改善箇所説明図

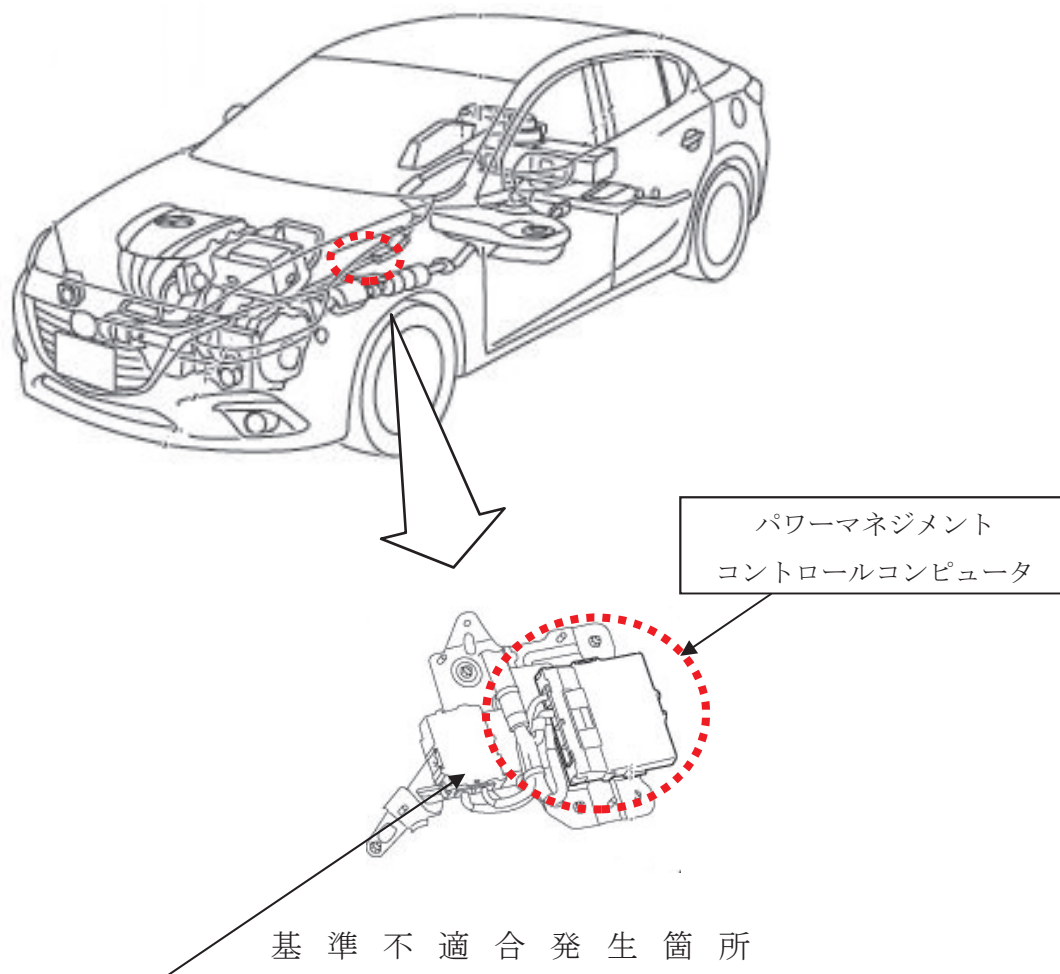
ハイブリッドシステムにおいて、異常判定時の制御プログラムが不適切なため、極低速から急加速するような高負荷走行時等に昇圧回路の素子が損傷した場合、フェールセーフモードに移行できないことがある。そのため、警告灯が点灯し、ハイブリッドシステムが停止して、走行不能となるおそれがある。

全車両、異常判定時の制御プログラムを対策仕様に修正する。当該制御プログラム修正後に素子が損傷して警告灯が点灯した場合は、電力変換器のモジュールを無償交換する。

識別：電力変換器のターミナルカバーに黄ペンを塗布する。
